# **SERVICE BULLETIN**

## **KONTROLLE BZW. AUSTAUSCH**

### **DER KRAFTSTOFFPUMPE KPL. TNR. 996 596**

#### **SB-912-031**

Bild / Fig. 1

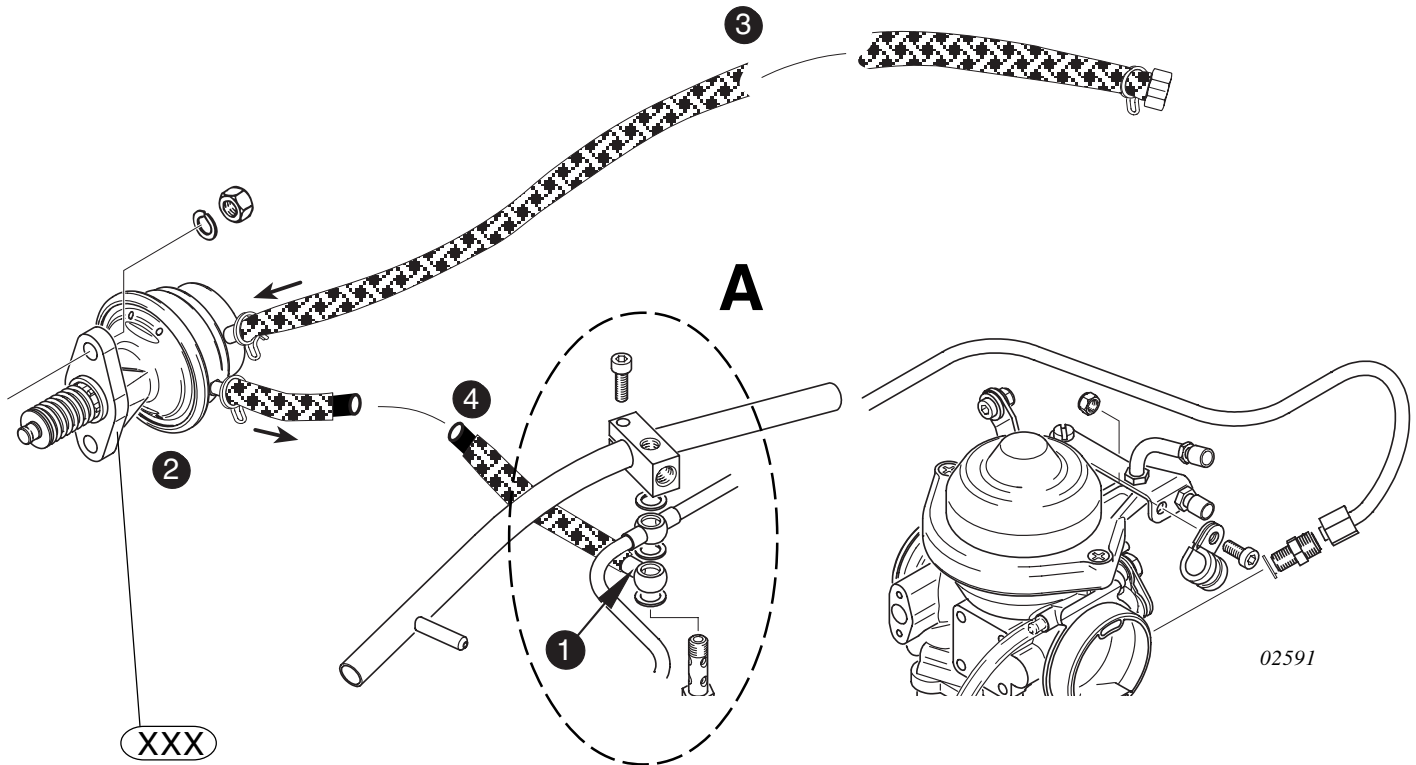
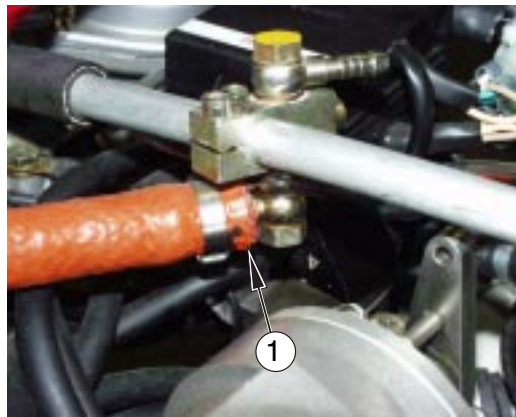
Es wurde festgestellt, dass es im Bereich des Ringschlauchnipples (1) zu Undichtheiten kommen kann.

Siehe dazu Bild 1 und 2.

- Sichtkontrolle der Kraftstoffpumpe kpl. (2) inklusive Zulauf (3) und Druckleitung (4) auf Risse.
- Sollten Risse festgestellt werden, so ist die Kraftstoffpumpe kpl. TNr. 996 596 durch die Kraftstoffpumpe kpl. TNr. 996 597 zu erneuern.

- Dichtheitskontrolle der Kraftstoffpumpe kpl. (2) inklusive Zulauf (3) und Druckleitung (4) auf Undichtheiten:

- Dichtheitskontrolle der mechanischen Kraftstoffpumpe kpl. (2) inklusive Zulauf (3) und Druckleitung (4) auf Undichtheiten. Dazu das Kraftstoffsystem mittels der zusätzlichen elektrischen Kraftstoffpumpe mit einem Druck von min. 0,2 bar / max. 0,4 bar beaufschlagen.

- Sollten Undichtheiten festgestellt werden, so ist die Ursache festzustellen und gegebenenfalls die Kraftstoffpumpe kpl. durch die Kraftstoffpumpe kpl. TNr. 996 597 zu erneuern.

- Dichtheitskontrolle der mechanischen Kraftstoffpumpe kpl. (2) inklusive Zulauf (3) und Druckleitung (4) auf Undichtheiten. Dazu Motorprüflauf und anschließend Dichtheitskontrolle durchführen.

- Sollten Undichtheiten festgestellt werden, so ist die Ursache festzustellen und gegebenenfalls die Kraftstoffpumpe kpl. durch die Kraftstoffpumpe kpl. TNr. 996 597 zu erneuern.
